**AVIS RELATIF A LA PROTECTION
CONTRE LES EVENTUELS EFFETS NOCIFS ET NUISANCES
PROVOQUES PAR LES RAYONNEMENTS NON IONISANTS
GENERES PAR DES ANTENNES EMETTRICES STATIONNAIRES**

Commune : LIEGE - Exploitant : PROXIMUS

Référence exploitant : 41ULG_00

Rapport n° 1408 / 2023

Figure 1 : Vue en plan des lieux de séjour et des points de contrôle

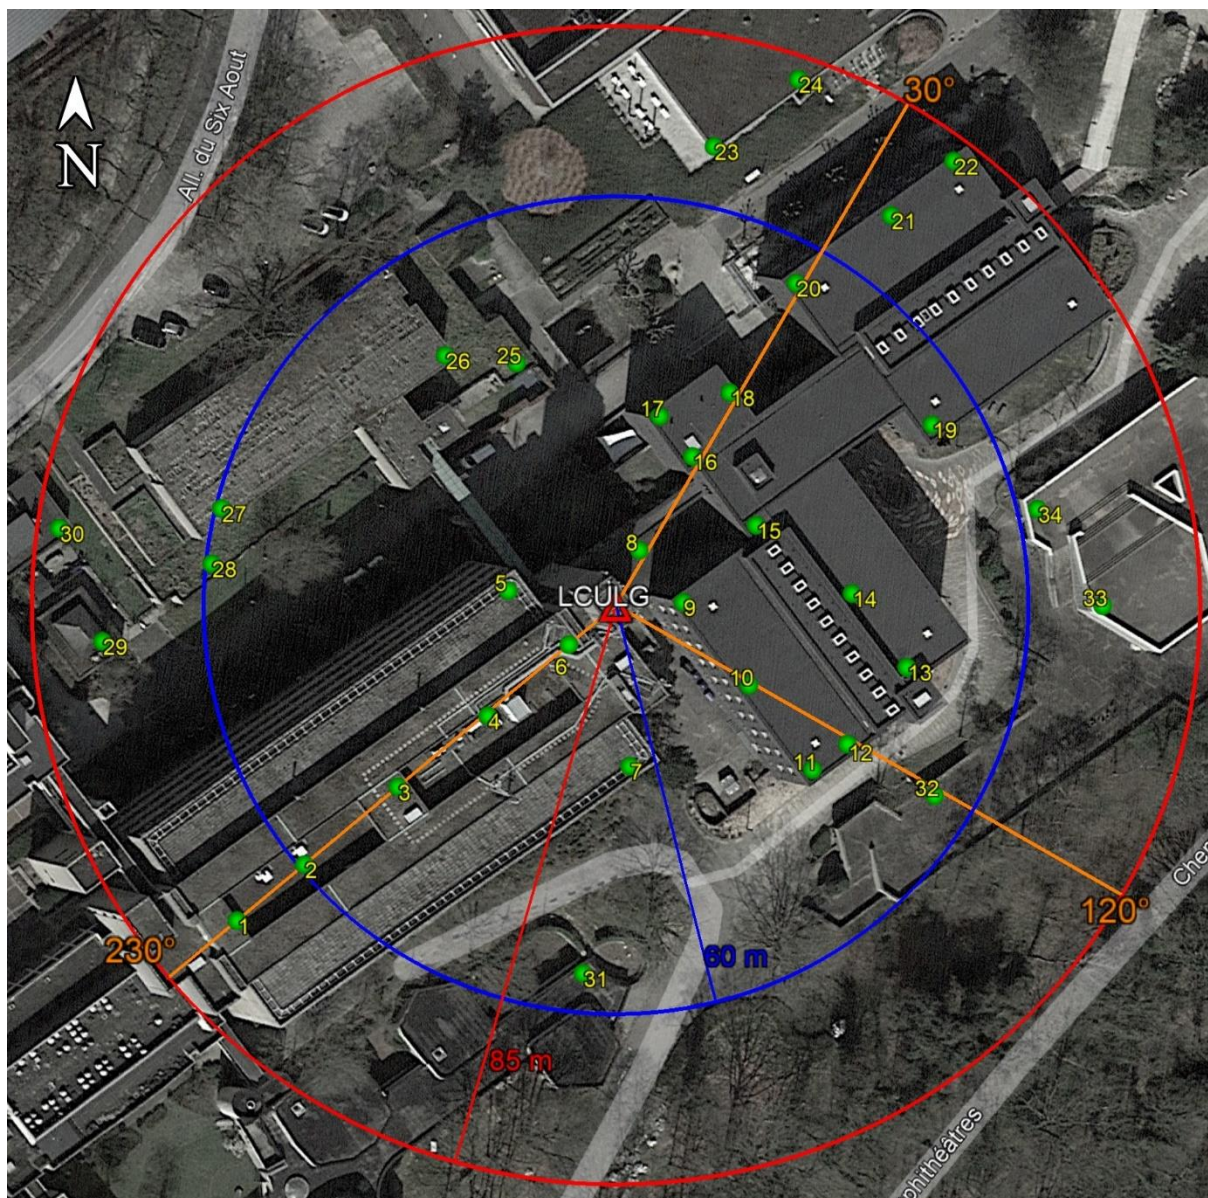
Les fréquences d'émission, la puissance rayonnée par chacune des antennes et leur gain permettent de déterminer le rayon de la zone à analyser. Tout dépassement de la limite par installation est exclu en dehors de cette zone. Le tableau 2 reprend les 35 LS² pour lesquels l'indice d'exposition est le plus élevé. Les différentes colonnes indiquent :

- le numéro du point de contrôle repris sur un des plans de la figure 1;
- le numéro du LS dans lequel se trouve le point de contrôle de la 1^{ère} colonne ;
- l'atténuation d'obstacle prise en compte pour le calcul de l'indice d'exposition dans le LS ;
- le résultat du calcul de l'indice d'exposition.

En ce qui concerne les antennes de l'installation mentionnées dans le tableau 1, la distance maximale à laquelle la limite pourrait être atteinte, à l'extérieur, est égale à 81,5 m. S'il n'y a pas de LS à une distance inférieure, les antennes respectent forcément la limite d'immission.

Dans le cas des LS situés à l'intérieur des bâtiments, une atténuation d'obstacle est prise en compte et il en résulte que la distance maximale à laquelle la limite pourrait être atteinte se réduit à 57,7 m.

Les résultats de l'évaluation décrite au paragraphe 4 indiquent que les antennes émettrices stationnaires de l'installation faisant l'objet du présent avis ne produisent pas, dans un lieu de séjour, un rayonnement électromagnétique maximum supérieur aux limites fixées à l'article 4 du décret.

Figure 2 : Vue en plan des installations d'antennes dans un rayon de 300 mètres autour de l'installation faisant l'objet de la demande d'avis

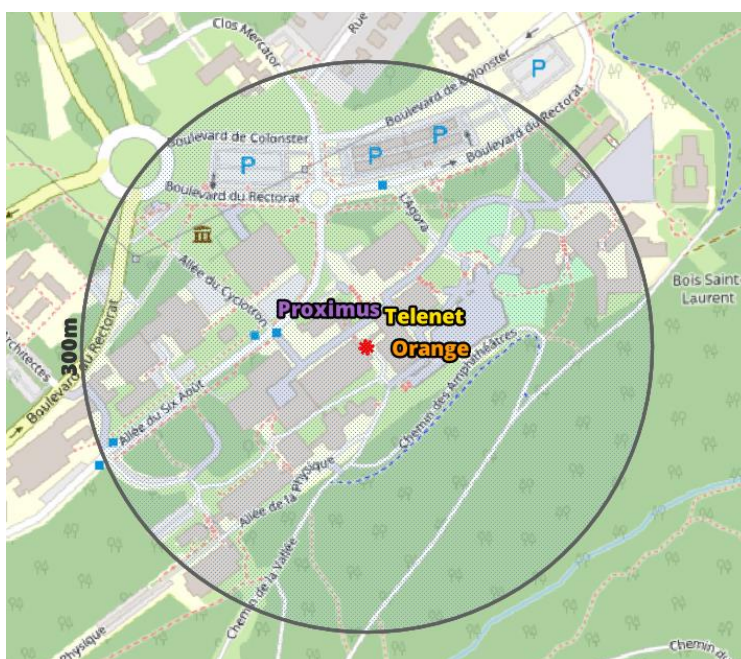
Le plan en projection verticale de la figure 2 indique la localisation des antennes actives éventuelles visées par le décret et situées dans un rayon de 300 mètres autour de l'installation référencée dans le paragraphe 2. Les données de localisation de ces antennes et les avis correspondant sont accessibles via le cadastre en ligne des antennes émettrices stationnaires⁶.

Compte tenu du nombre d'installations localisées dans la figure 2, il apparaît que l'intensité du rayonnement électromagnétique généré, dans les lieux de séjour situés à proximité de l'installation référencée dans le paragraphe 2, par l'ensemble des antennes émettrices stationnaires de l'ensemble des exploitants du même site d'antennes émettrices stationnaires respecte la limite fixée à l'article 4, § 2 du décret.
